「簡易フローメーター ストレート」 仕様変更のご案内

簡易フローメーター ストレート M-FLM-S-33R-TM

※左記は変更前の外形図です

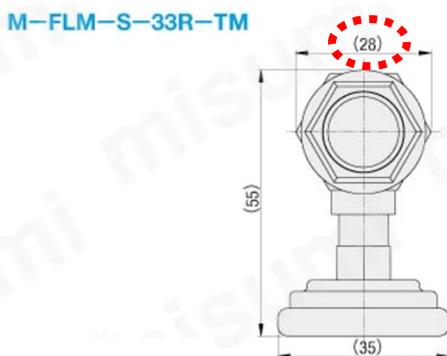
水流出口側の六角対角寸法が28mmから25mmに変更いたします。

【変更前】

六角対角 28mm

【変更後】

六角対角 25mm
